Contribution de la commune de LAMBESC à l'enquête publique relative au projet de PLUi du Pays d'Aix

Cartes de Zonage : 4-2 A

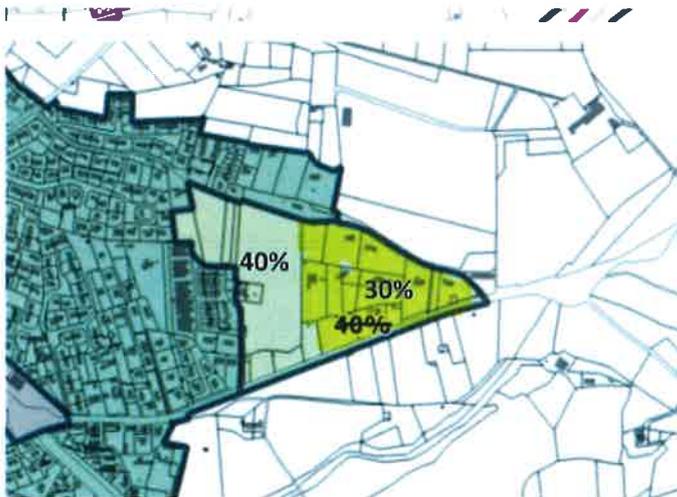
Porter sur la carte de zonage (4-2) de la commune l'emprise de la voie TGV ceci afin de pouvoir calculer les marges de recul des constructions ou installations en bordure de la voie ferrée

Avenue du 8 mai 1945 demande de modification du zonage sur un secteur :

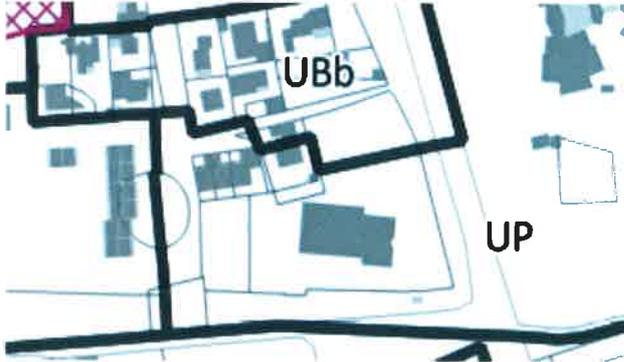
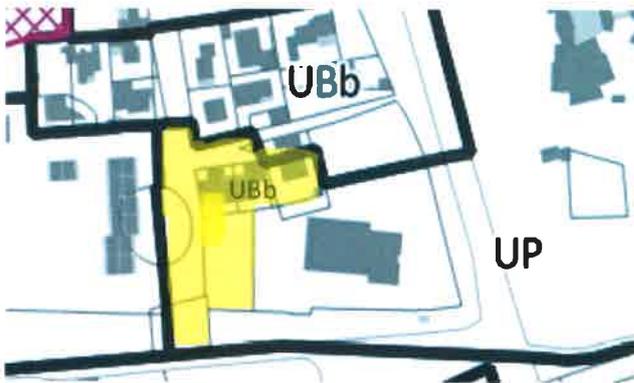
Le secteur surligné en jaune correspond à un quartier résidentiel. Il est demandé de le reclasser comme tel en zone UBb

Les OAP

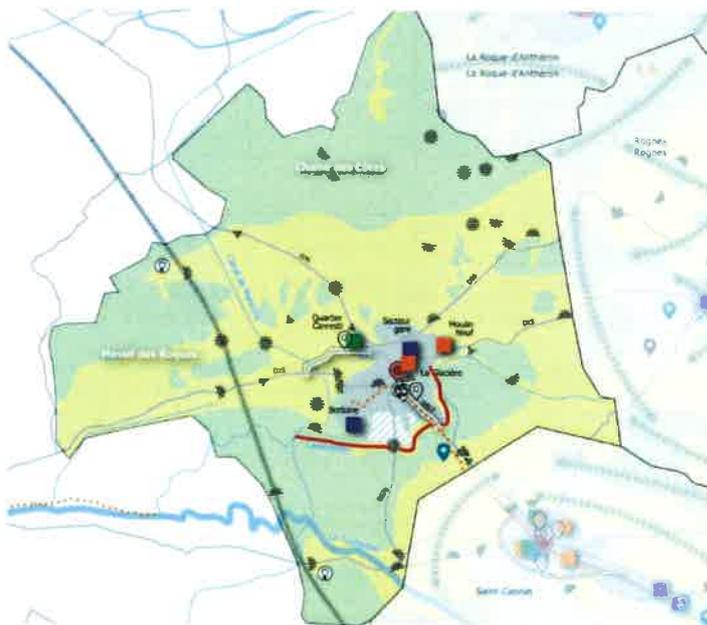
Focus communal : ajouter l'itinéraire piéton le long du Lavaldenan tel que tracé ci-dessous
